**Avis de la Mission régionale d'autorité environnementale  
de la région Nouvelle-Aquitaine  
sur le projet de réalisation d'une centrale photovoltaïque au sol  
à Cabanac et Villagrains (Gironde)**

n°MRAe 2019APNA56

dossier P-2019-7806

**Localisation du projet :** Commune de Cabanac et Villagrains (33)  
**Maître(s) d'ouvrage(s) :** CPENRS de la bernacaille SNC  
**Avis émis à la demande de l'Autorité décisionnaire :** Préfet de la Gironde  
**en date du :** 29/01/2019  
**Dans le cadre des procédures d'autorisation :** Permis de construire et défrichement

localisation des zones humides (source: extrait de l'étude d'impact p.75)

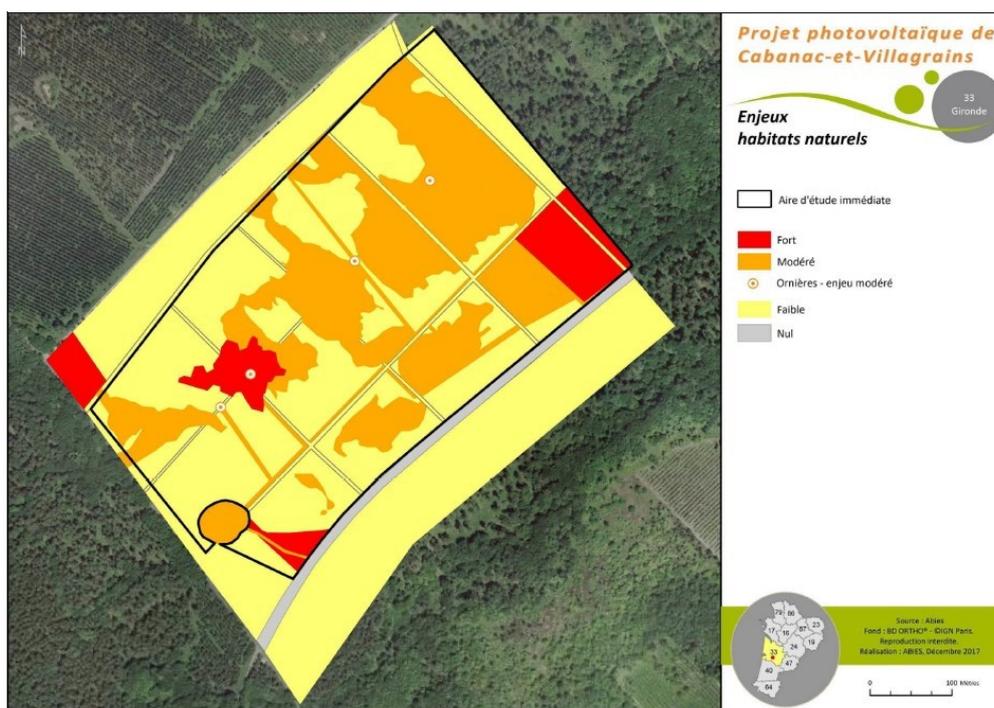
Le plan d'aménagement de la centrale privilégie l'évitement des « principales » zones humides identifiées. Toutefois, les mesures de protection de ces zones humides, notamment en phase travaux et en termes de maintien de fonctionnalité, ne sont pas précisées.

Cartographie des enjeux du milieu naturel- Extrait de l'étude d'impact page 95

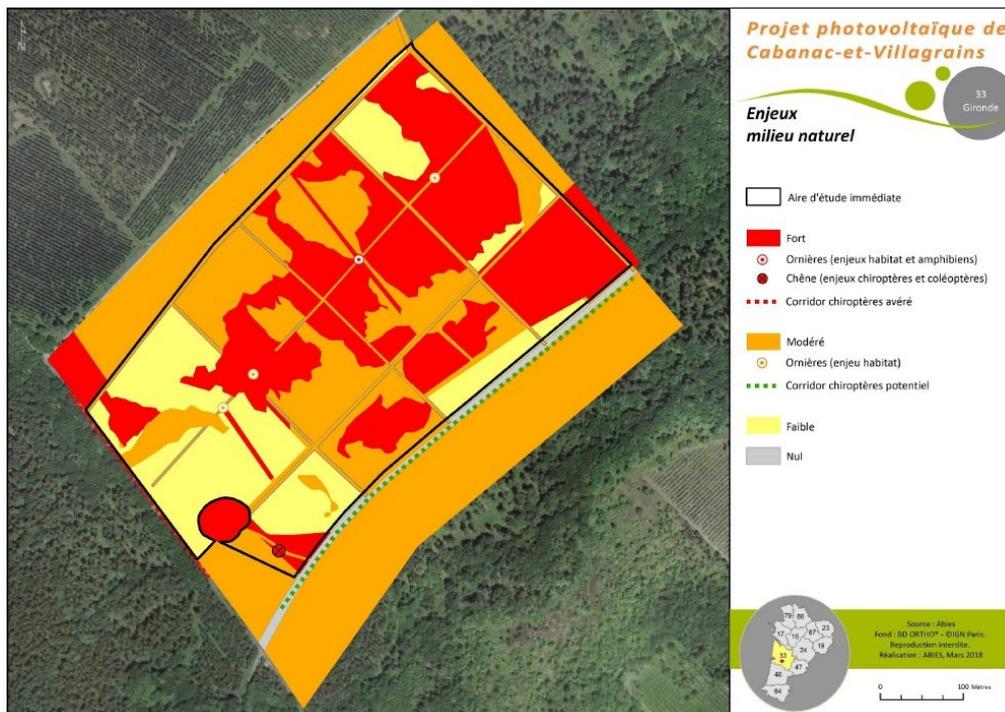
**Une cartographie de synthèse des enjeux du milieu naturel, en page 95, fait clairement apparaître la forte sensibilité écologique du site. L'étude d'impact indique en page 208 que les enjeux sont faibles à modérés. La MRAe estime que cette conclusion est erronée au vu des résultats d'inventaire, du statut patrimonial des espèces animales inventoriées et des documents fournis dans l'étude d'impact, dont la carte reproduite ci-dessous. La MRAe considère également que le dossier reste incompréhensible dans la présentation d'une demande éventuelle de dérogation à la destruction d'espèces et d'habitats d'espèces protégées : il n'apparaît pas clairement si cette demande sera ou non déposée, pour quelles espèces et habitats, avec quelles propositions quantifiées de mesures de compensation. Le dossier n'est pas cohérent sur le fond.**
